SERVICE INFO – INA 0014

Новый болт – натяжной ролик 531 0274 30

LuK-AS № дет.: 531 0274 30

Рис. 1: 531 0274 30

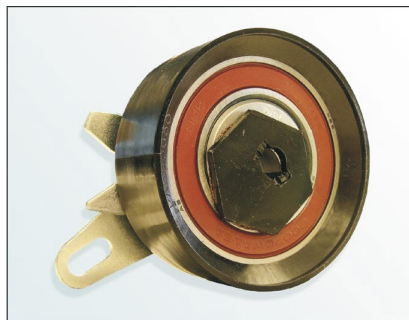
В соответствии с непрерывным развитием нашей продукции и гарантии качества, LuK-AS в данный момент поставляет новый болт (рис.3) с натяжным роликом 531 0274 30.

- Плоская шляпка болта под Torx
- Диаметр шляпки болта 18,5 мм.
- Класс прочности болта 10.9
- Нанесен состав фиксатора резьбы
- Усилен самозатяг

LuK-AS рекомендует заменять «оригинальный» болт (рис.2) своим болтом.

Момент затяжки: 20 ± 1,5 Нм
